Samrådsredogörelse

Väg 274 Engarns vägskäl

Vaxholms stad, Stockholms län

Granskningshandling, 2016-03-31

Figur 1. Utformningsförslag i samrådshandlingen.

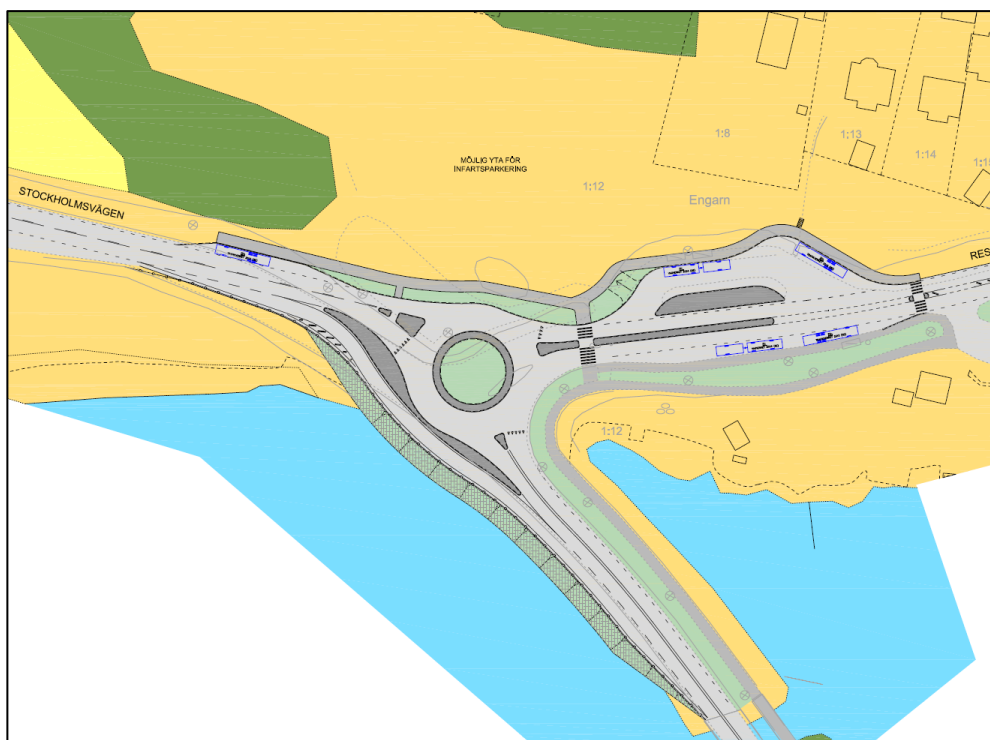
En större förändring som har gjorts för planförslaget efter genomfört samråd är att busshållplatsen norr om korsningen längs väg 274 har tagits bort och behålls i befintligt läge. Under samrådsprocessen har det bedömts att en sådan placering skulle skapa en för stor försämring för de som byter buss vid Engarns vägskäl. En annan förändring är att infarten till en eventuell infartsparkering norr om korsningen har tagits bort från bussvändlingen. En infart kan istället skapas från cirkulationsplatsen med aktuellt förslag.
